连岛景区海上功能提升配套项目

海域使用补充论证报告

(公示稿)

自然资源部东海海域海岛中心（自然资源部东海信息中心）

图 1.1-1 变更前后比对图（码头）

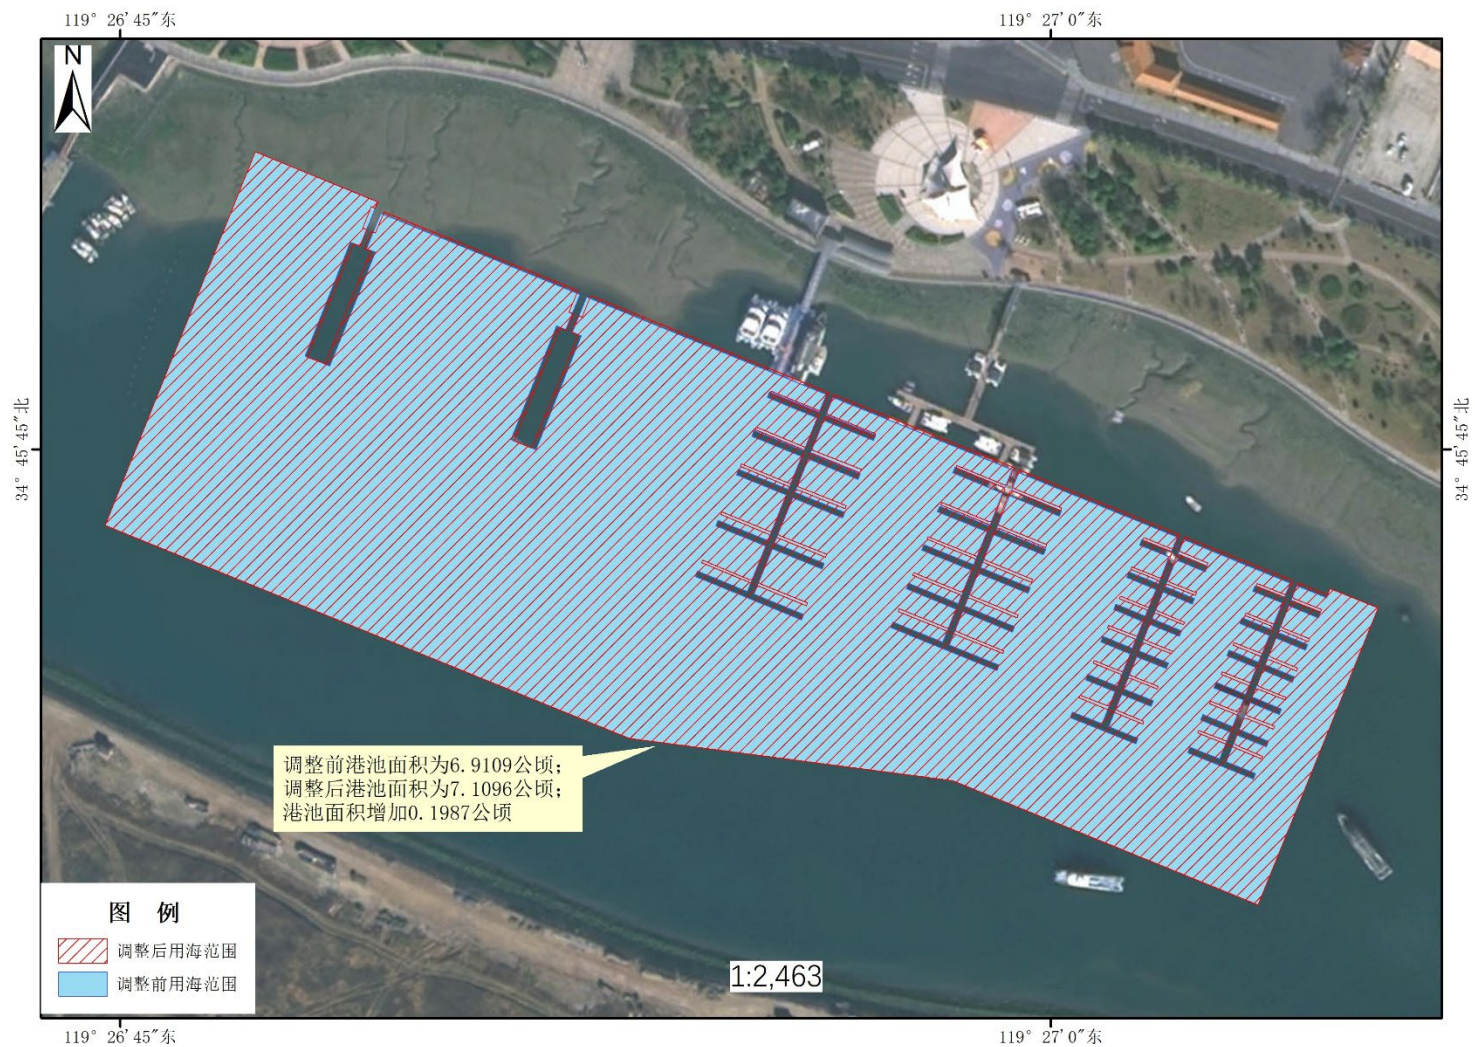
由于方案变更前后工程位置、范围没有变化（变更前后对比图见图1.1-1~图1.1-2）。原论证报告内容仍可采用，本报告旨在补充说明项目设计变更情况以及变更后用海面积变化情况。

图 2.2.1-1 连云港连岛海上俱乐部游艇码头总平面布置图（变更后）

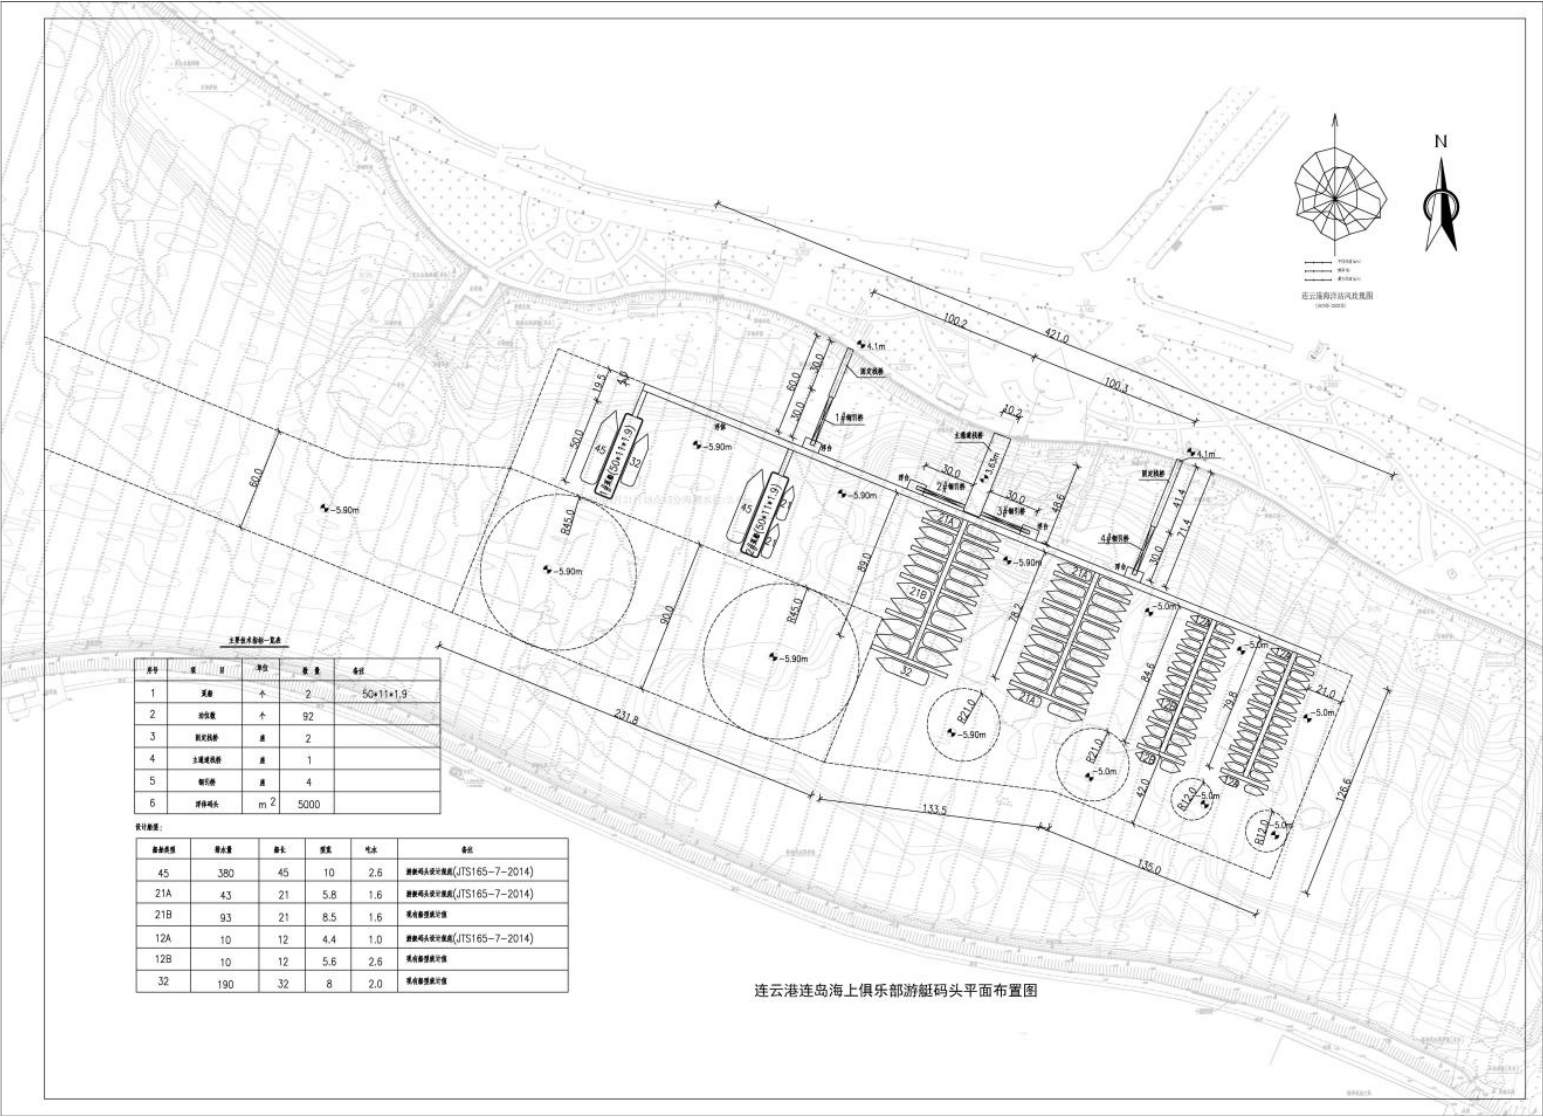
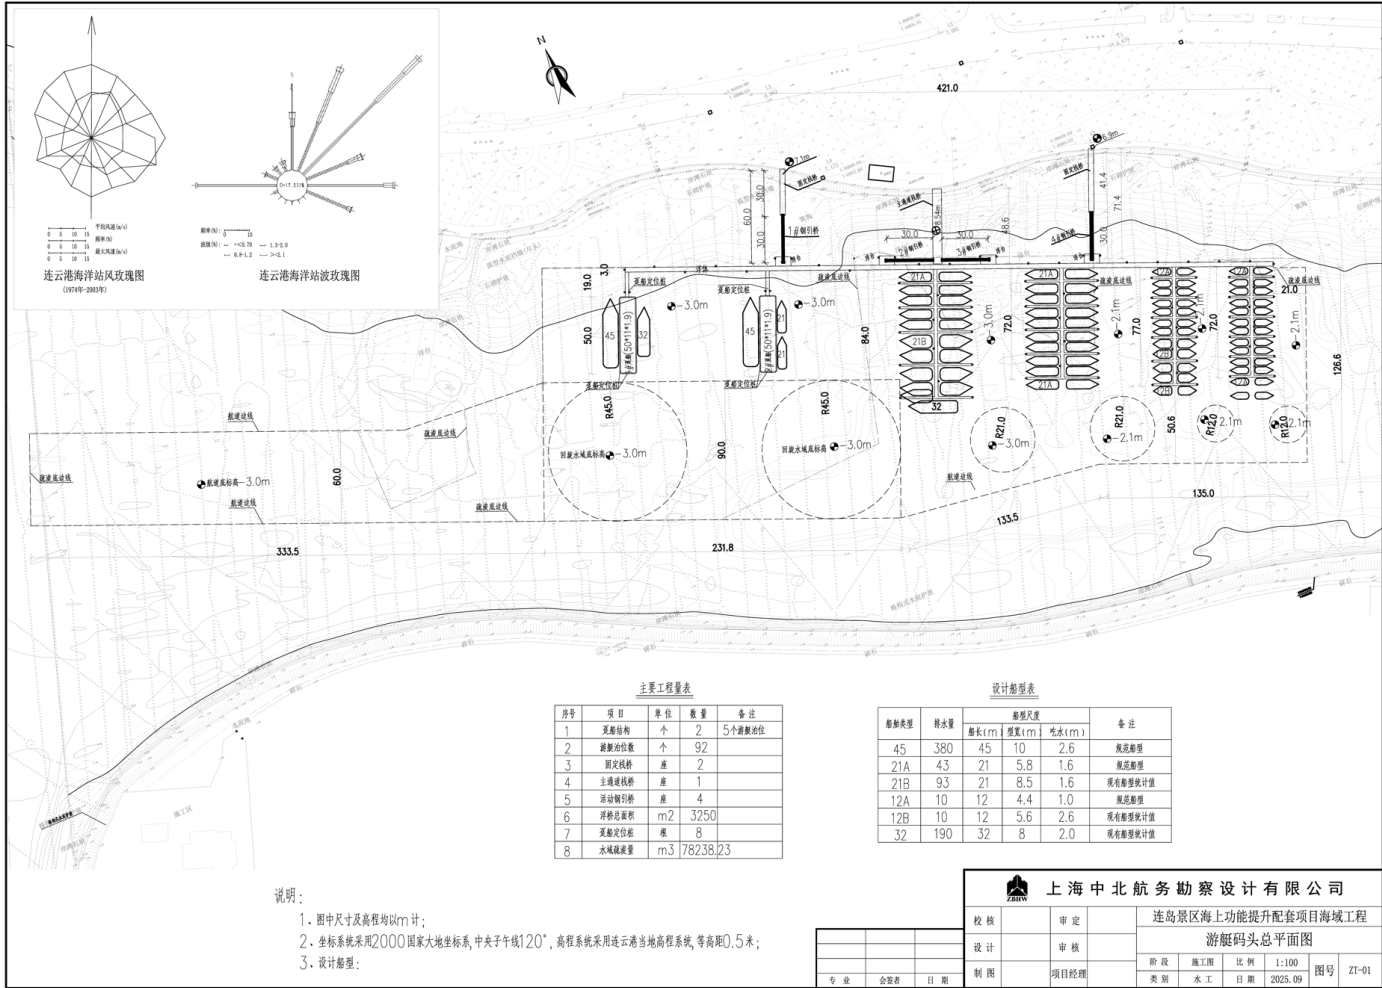
1、浮体码头变更

根据最新地形测量资料对浮体码头宽度进行了调整，游艇码头泊位区宽度不变，具体调整前后对比如下表：

在保持 92 个游艇泊位总规模不变、浮体码头宽度满足规范要求的基础上，对浮体码头宽度收窄优化如下：

1. 东西向的原 4 米宽的一座主浮桥调整为 3 米宽，长度不变；
 2. 南北向的原 3 米宽的四座主浮桥调整为 2.3 米宽，长度由原 89.0 米，78.2 米，84.6 米，79.8 米分别调整为 84 米，72 米，77 米，72 米；
 3. 东西向的原 2.4 宽的支浮桥调整为 1.26 米宽，长度不变；
- 原设计码头面积约 1.7681 hm^2 ，调整后的码头总面积为 1.5630 hm^2 。

2、港池变更

由于浮体码头的范围发生调整，因此港池单元的范围也发生调整，原设计港池面积约 6.9109 hm^2 ，调整后港池面积约 7.1096 hm^2 。

序号	变化	用海单元	结构尺度	
			变更前	变更后
1	局部调整	码头	东西向的一座主浮桥为 4 米宽	调整为 3 米宽
			南北向的四座主浮桥为 3 米宽，长分别为 89.0 米，78.2 米，84.6 米，79.8 米	调整为 2.3 米宽，长分别为 84 米，72 米，77 米，72 米
			东西向的支浮桥为 2.4 米宽	调整为 1.26 米宽
2		港池	—	位置、面积调整
